**DIRECTION GÉNÉRALE DE L’ÉVALUATION
ENVIRONNEMENTALE ET STRATÉGIQUE**

**Rapport d’analyse environnementale
pour le projet Énergie Saguenay
Complexe de liquéfaction de gaz naturel à Saguenay
par GNL Québec inc.**

Dossier 3211-10-021

Le 30 juin 2021

FIGURE 4 : HABITAT ESSENTIEL DU BÉLUGA DU SAINT-LAURENT

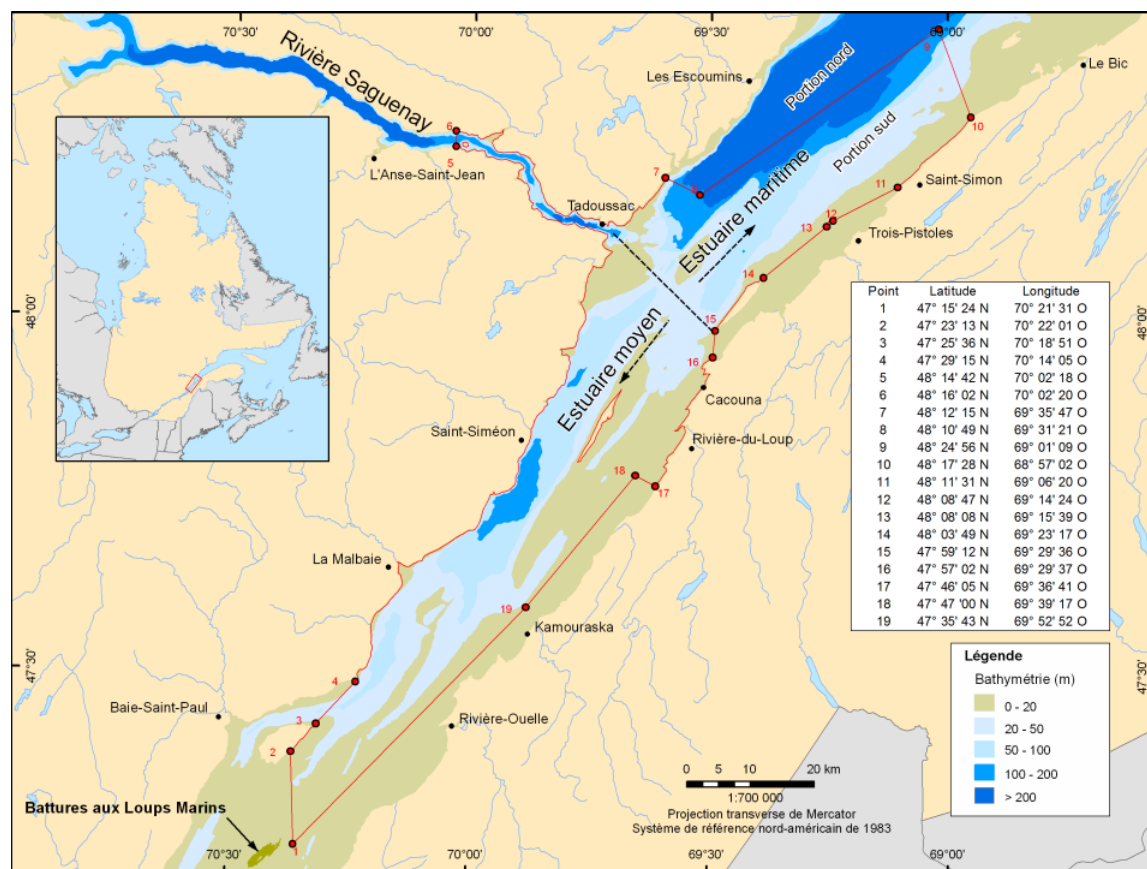
L'habitat essentiel de la population de bélugas de l'ESL correspond à la zone occupée par les femelles accompagnées de veaux et de juvéniles durant la période de juin à octobre. Cette zone comprend une portion du fjord du Saguenay jusqu'à la baie Sainte-Marguerite, l'ensemble de l'estuaire moyen situé entre l'Île-aux-Coudres et l'embouchure du fjord du Saguenay, et les eaux de la portion sud de l'estuaire maritime s'étendant à l'est jusqu'au large de Saint-Fabien-sur-Mer (figure 4).

En regard des effets potentiels du transport maritime lié au projet Énergie Saguenay sur le rétablissement de la population de bélugas de l'ESL, l'équipe d'analyse estime donc qu'il n'est pas possible de conclure à l'acceptabilité environnementale du projet. Les informations limitées et actuellement disponibles sur cet enjeu réduisent la portée de l'évaluation des impacts appréhendés et diminuent la confiance envers les mesures d'atténuation proposées. Cette situation invite donc à la prudence, considérant l'importance des impacts possibles pour cette population en voie de disparition.

FIGURE 5 : LIMITES DU PARC MARIN DU SAGUENAY-SAINTE-LAURENT

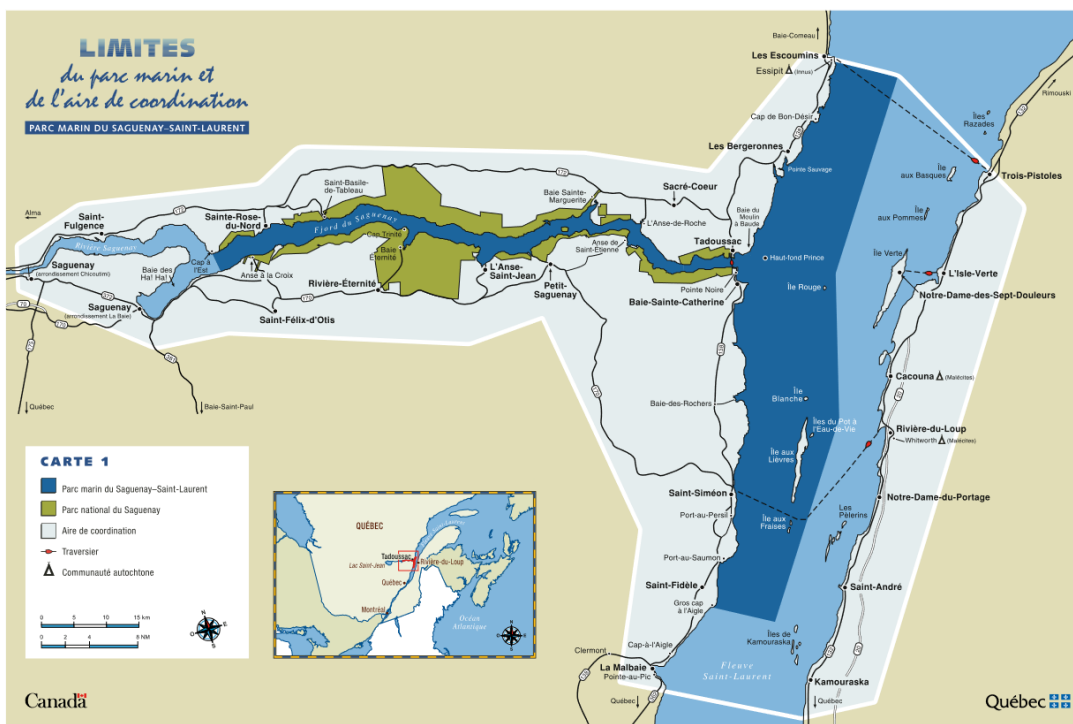
Une partie du Saguenay et de l'ESL est comprise à l'intérieur du Parc marin du Saguenay-Saint-Laurent (PMSSL) (figure 5). Créé en 1998 conjointement avec le gouvernement du Canada, le PMSSL a pour but de rehausser le niveau de protection des écosystèmes d'une partie représentative du fjord du Saguenay et de l'ESL aux fins de conservation, tout en favorisant son utilisation à des fins éducatives, récréatives et scientifiques.
